Neset Kommune

Høringsinnspill fra Direktoratet for samfunnssikkerhet og beredskap - Reguleringsplan for Bergmester Raudsand

Høringsuttalelse - Reguleringsplan for Bergmesteren Raudsand - Neset kommune - Møre og Romsdal fylke

Neset kommune Møre og Romsdal - Uttalelse til høring av reguleringsplan for Bergmesteren Raudsand

Utsnitt fra foreslått plankart: på grunnen

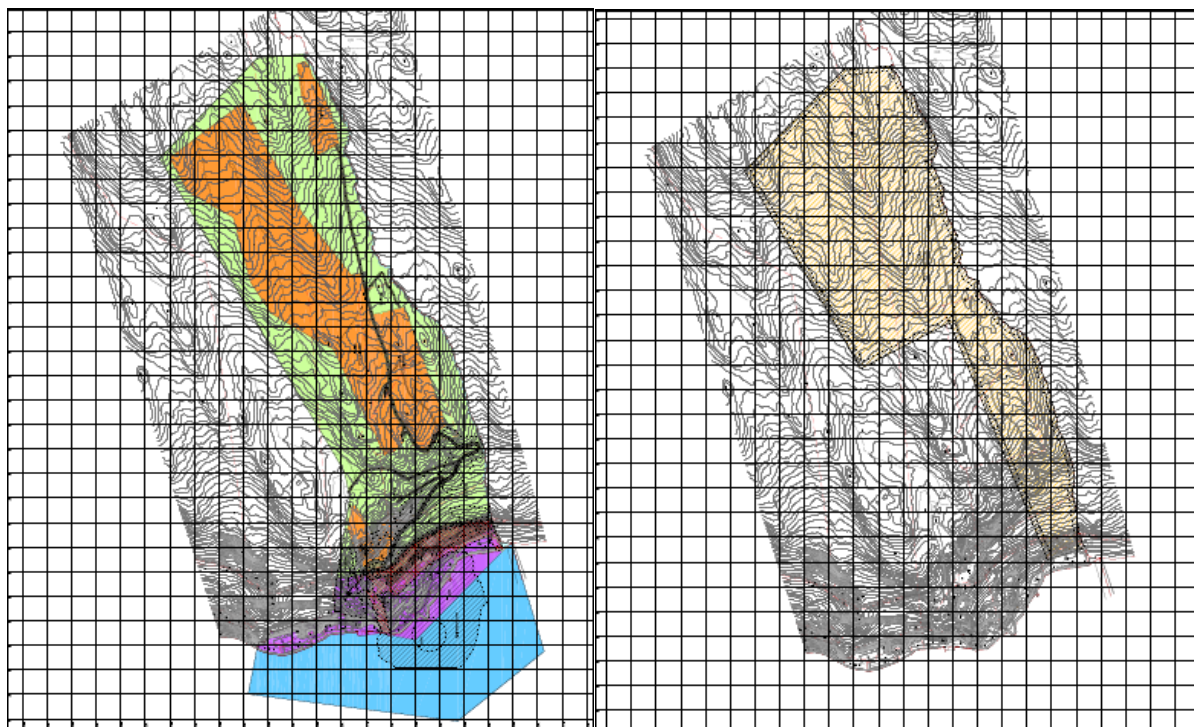
Føringer for trafiksikkerhet og fremkommelighet er gitt i vegloven og vegtrafikkloven. Vegnormalen er forankret i dette og stiller krav til utforming av vegnettet. Ut i fra tilsendt kartmateriale er ikke kryssløsningen inntegnet i tråd med normalene. Statens vegvesen har derfor merknader til planen på dette punkt. Mot nord må radiusen kontrolleres og strammes inn. For å sikre tilstrekkelig fremkommelighet for dimensjonerende kjøretøy må krysset utvides noe mot sør slik at det er mulig benytte kjøremåte A for innkjøring også for større kjøretøy, jf. håndbok N100, kapittel F.2.

Statens vegvesen, som statlig fagmyndighet med sektoransvar innenfor vegtransport, anbefaler samtidig at N100 legges til grunn for utforming av alle veger og tilhørende vegelement innenfor planområdet. Vi ser av plankartet at noen av de interne vegene planlegges med relativt stor stigning og bør sikres god fremkommelighet for dimensjonerende kjøretøy.

Byggegrensen til kontorbygget er i planforslaget satt til 25 meter. Skisser i planforslagets kapittel 7.1.2 viser at aktivitet tilknyttet kontorbygget skal skje på den siden av bygget som er skjermet for fylkesvegen. Dette er en forutsetning for at vi aksepterer kontorbygget som forslått. For å ivareta areal til ev. fremtidig utbedring av tunnelen/fylkesvegen ber vi om at byggegrensen trekkes minst 30 meter fra vegens midtlinje.
